# **Projet éolien Les Beaux Piliers**

**Mémoire en réponse à la demande de  
compléments du 7 février 2025**

**Commune de Luçay-le-Libre (36)**

Figure 1 : Influence des précipitations sur l'activité de plusieurs groupes de chiroptères

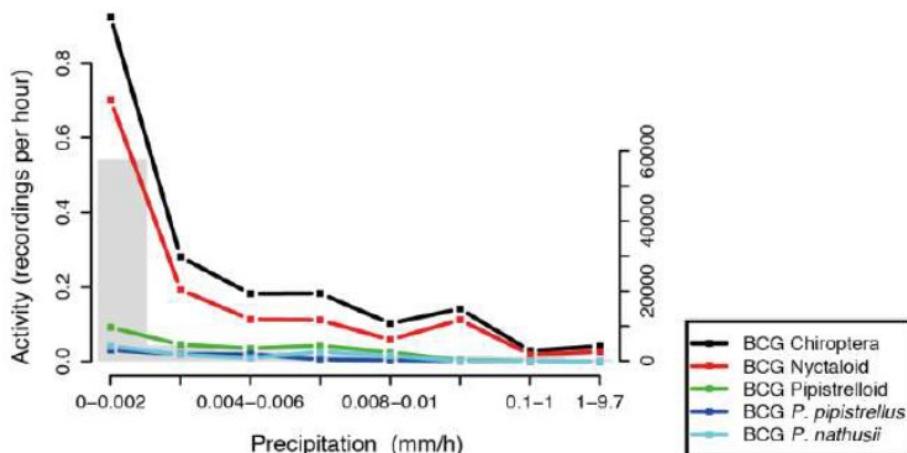
- a) « Préciser le paramètre précipitation du plan de bridage : fixation d'un seuil sur la durée sans et avec précipitation provoquant respectivement l'arrêt ou la reprise des éoliennes. Les outils de mesures prévues pour évaluer les quantités de précipitation devront également être précisés. »

Le seuil de précipitations par défaut retenu dans le module de bridage environnemental Northtec est établi à 0,2 mm/h. Aussi, dès que ce seuil est atteint, il est considéré que l'activité des chiroptères a suffisamment diminué et le bridage est suspendu. Cette valeur est cohérente avec les résultats établis par Behr et al. (Cf. figure 1 ci-dessus).
